1. Provincie Zuid Holland anoniem

Onderwerp
Zienswijze ex artikel 3.8 Wro inzake ontwerpbestemmingsplan 'Rijnhaven'

Betreft: Zienswijze op Ontwerpbestemmingsplan Rijnhaven (NL.IMRO.0599.BP1141Rijnhaven-on01)

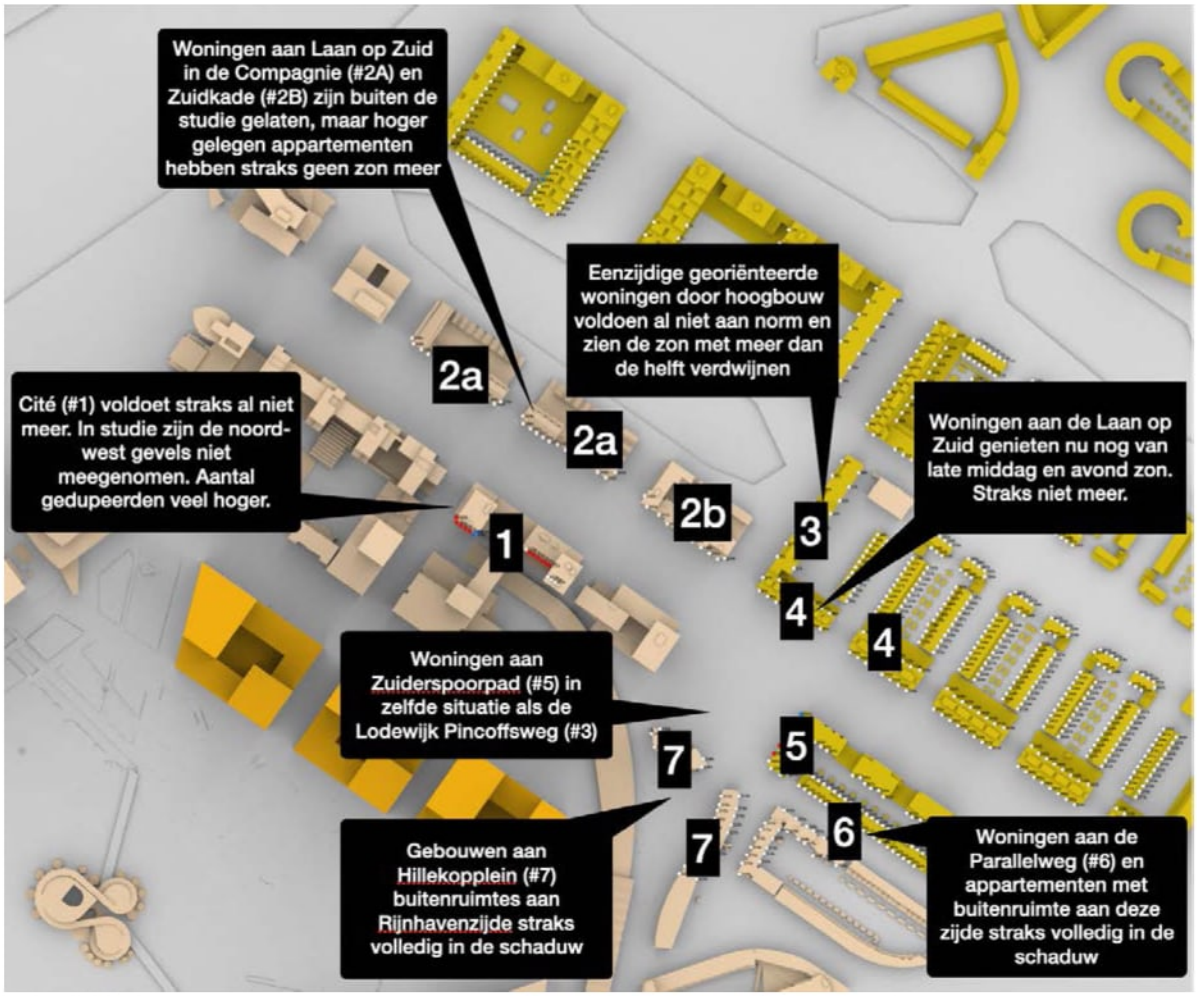
Basistekening uit bezonningstudie Peutz met eigen tekstbewerking na verdere bestudering met inachtneming kennis van gebouwen en wijk. Ongeveer 1500 woningen worden gedupeerd. De TNO norm van minstens twee uur zon wordt hier voor meer woningen, dan in de studie van Peutz zijn genoemd, onhaalbaar

I. Alternatieven te verkennen waarbij de hoogbouw minder hinder veroorzaakt ten opzichte van zonlicht. Denk hierbij aan een maximale bouwhoogte van 100 meter en creatieve ontwerpen die passen bij de architectuurstad Rotterdam. De modellen uit het ambitiedocument Rijnhaven van juni 2018 zijn nog niet toereikend. Hier worden overigens veel lagere hoogtes voorgesteld. De Posthumalaan wordt daarnaast te veel vergeleken met de Wilhelminapier terwijl de context totaal anders is, namelijk het effect op de nabijgelegen wijk. Het park is fantastisch, het stedenbouwkundig plan moet beter.

Figuur 1: beelden ter inspraak in 2018

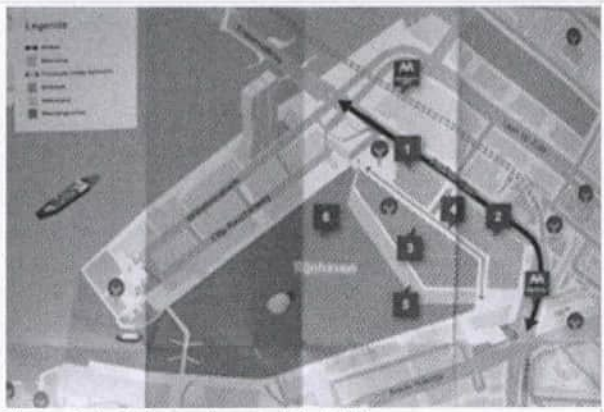
Het viel ons overigens al op dat er momenteel ver buiten de in 2018 aangegeven grenzen zand wordt gestort, eigenlijk ter hoogte van de Boston-toren op de Wilhelminapier en het Codrico-terrein op Katendrecht. Volgens het plan hieronder (Figuur 1), dat in 2018 aan ons ter inspraak is voorgelegd, zou een groter wateroppervlak open blijven en zouden zowel het Nieuwe Luxor Theater als The Bay House nog aan het water liggen en per water(taxi) bereikbaar zijn. Het strand zou tot halverwege The Sax op de Wilhelminapier en The Bay House op Katendrecht reiken, maar de rest zou open water blijven.

Figuur 2: uitwerking plannen 2020

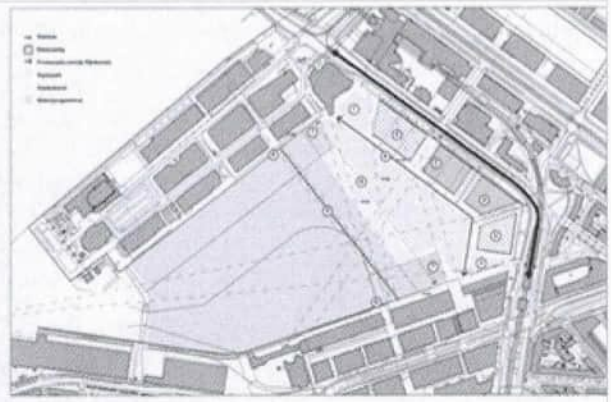
In het *Ambitiedocument* (zie Figuur 2) wordt de dempingslijn al veel dieper in de haven gelegd, maar nog steeds als een optie, geen harde grens. Nu (in 2022) lijkt men nóg verder te gaan, en dat vinden wij onacceptabel. Dat de lijn het uiteinde van het onderwatertalud aangeeft, maakt dat niet anders: de haven wordt veel verder gedempt dan ooit is besproken.

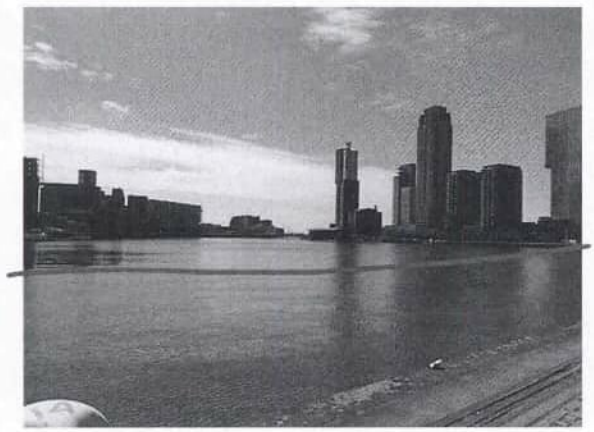
Mensen zijn gevoelig voor beelden, en daarom vinden wij het heel kwalijk dat de impressies in het Masterplan en in het ontwerpbestemmingsplan (als in Figuur 3) zo misleidend en onrealistisch rooskleurig zijn. Gekozen perspectief en kijkhoogte (vogelvluchtperspectief, hoog in de lucht, of juist een breedhoekcamerabeeld vanaf het water), de onrealistisch uitgerekte perspectieflijnen, de kijklijn richting het wijdere gedeelte van de haven, de verhoudingen tussen de afmetingen van de haven en van de omliggende gebouwen en drijvende constructies die niet corresponderen met de bouwhoogtes en breedtes van de gebouwen in het bestemmingsplan – alles geeft een totaal verkeerde voorstelling van de geplande ontwikkelingen.

Het daadwerkelijke open wateroppervlak na de demping wordt maar liefst de helft kleiner dan nu afgebeeld, ter hoogte van de Rijnhavenbrug is de haven veel smaller en de omliggende bouw is veel hoger.

De rode lijn op de afbeelding hiernaast geeft aan hoeveel water overblijft vanaf het perspectief van de voetganger op de Tillemakade als de haven 100 vanaf die kade wordt gedempt. De afname van het open wateroppervlak is spectaculair.

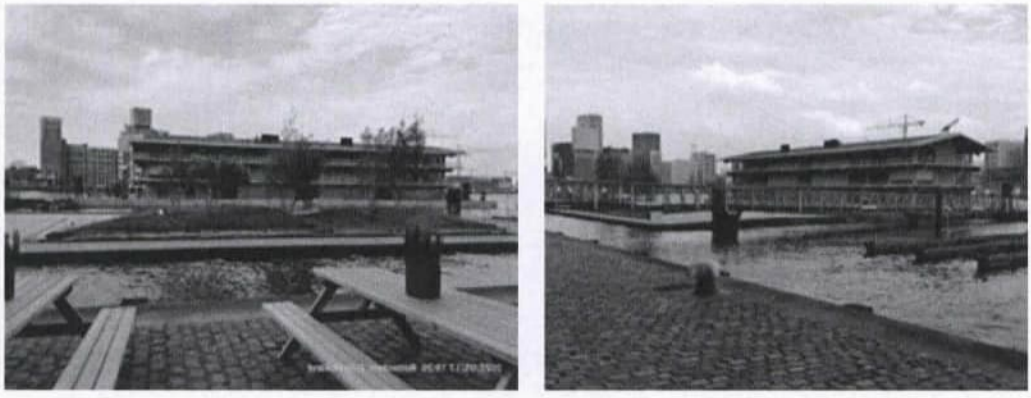
zijn dus vergelijkbaar. Daarmee krijgt de haven visueel dezelfde verhoudingen als de Sint Jobshaven, alleen is de Rijnhaven aan drie langste kanten omringd door hoogbouw.

Vanaf de omliggende hoge torens oogt de haven straks als een binnenhofvijver, maar hiermee zal het open wateroppervlak tenminste nog enigszins zichtbaar zijn. Vanaf de kades, dus op de voetgangershoogte, is het zicht op het water aanzienlijk beperkter: aan het oog onttrokken door de drijvende parkdelen aan de weerszijden van de haven, waarop straks 'kleine gebouwen en bouwwerken' tot 4 meter boven het parksteigerdek zijn toegestaan, alsook door het FOR-gebouw (3600 m2 vvo), een publiekstrekker van maar liefst 15.000 m2 gbo, en door de verbindingsbruggen tussen deze onderdelen, etc., Straks is er voor een voetganger bijna geen open water meer te zien (zie bijv. Figuur 5). Hoe spraakmakend de architectuur ook wordt, nóg meer beton of hout en glas weegt niet op tegen het verlies van het beweeglijk watervlak dat de haven nu zo vredig en levendig maakt, of van het heerlijke gevoel van ruimte en lucht, dat je er nu kunt ervaren. Landschapsvervuiling en -verrommeling op het water is net zo storend als langs de snelwegen...
